B. Bauliche Maßnahmen

Schlachte

Aufwertung des Platzbereichs „Schlachte West“

Neugestaltung Straßenbelag Schlachte

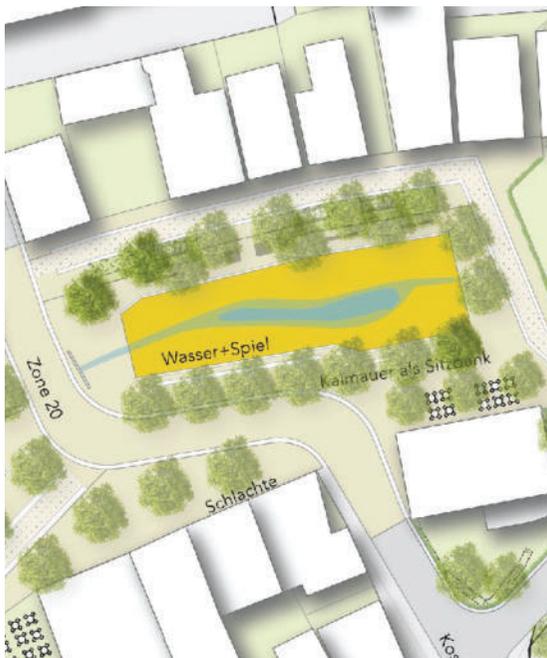
Kommentare aus der Online-Beteiligung	Umgang
Eine Erneuerung der Oberfläche wird begrüßt, jedoch aufgrund von fehlender Rutschfestigkeit bei Nässe Bedenken gegen den Klinker geäußert. 5 Likes / 3 Dislikes	Die Rutschfestigkeit von Klinkerpflaster im öffentlichen Raum ist nach DIN EN 1344 geregelt. 
Es wird darauf hingewiesen, dass bei einer Einrichtung einer Zone 20 die Lärmentwicklung reduziert wird, so dass das vorhandene Pflaster beibehalten werden könnte.	Der Anregung wird nicht gefolgt. Da Klinkerpflaster eine ebene Oberfläche besitzt, kann eine deutlichere Lärminderung erreicht werden.
